Oggetto: contributo di Agenzia della Mobilità al Piano Attuativo di iniziativa Pubblica denominato PAIP_PF.1-2 – Polo della Moda del Comune di Reggio Emilia

OGGETTO: *Prat. 958/2025/CS: PAIP PF. 1,2 - POLO DELLA MODA NEL COMUNE DI REGGIO EMILIA.*

OGGETTO: Adozione del Piano attuativo di iniziativa pubblica PAIP_PF.1-2 "Polo della moda" in comune di Reggio Emilia, a norma dell'art. 46 della LR 24/2017. Contributo finale

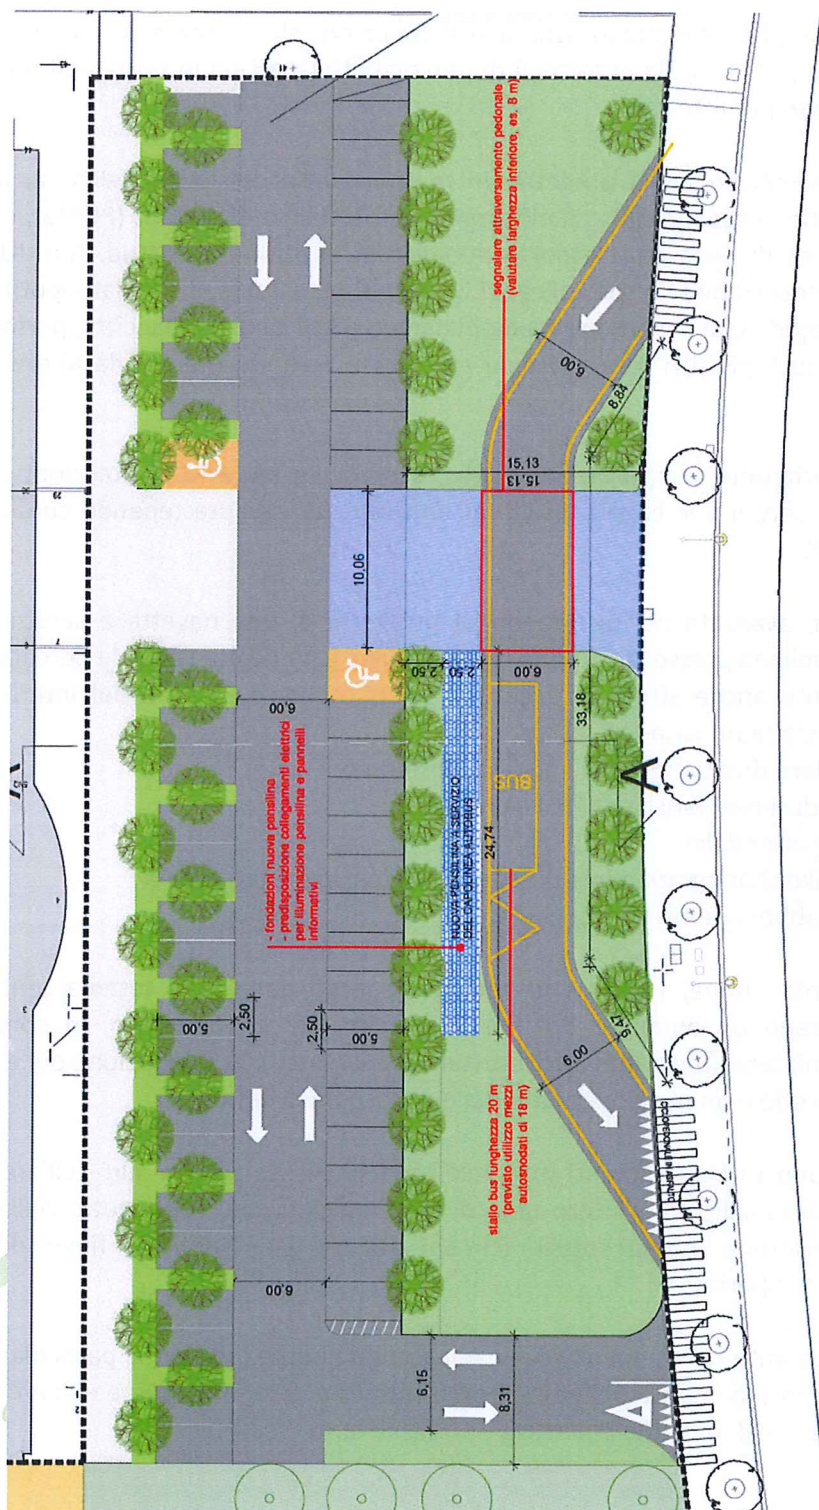
In merito alla nuova fermata si riportano, come da immagine allegata, alcune prescrizioni e modifiche:

- indicare attraversamento pedonale dietro lo stallo di fermare per segnalare i percorsi pedonali previsti;
- prevedere dei percorsi tattili per non vedenti/ipovedenti, soprattutto in prossimità dell'area di fermata;

- concordare e definire, in fase di progetto esecutivo, la tipologia di pensilina con la scrivente Agenzia per la Mobilità;
- realizzare le opere edili di fondazione per la pensilina e predisporre i collegamenti elettrici per eventuale illuminazione della stessa e/o pannelli informativi;

- la fermata deve essere esclusivamente dedicata ai mezzi del TPL;
- dimensionare lo stallo di fermata bus di 20 m di lunghezza, in considerazione dell'utilizzo di mezzi autosnodati nel servizio di TPL;

- i collegamenti tra la fermata del TPL e il sistema di percorsi interni al comparto non sono ancora definiti perché saranno sviluppati nel concorso di idee. Si raccomanda di realizzare questi collegamenti con i magazzini e gli edifici direzionali per favorire l'utilizzo dei mezzi pubblici;

- Prevedere eventuali aree/servizi a supporto della ciclabilità in prossimità del parcheggio e della pensilina bus;
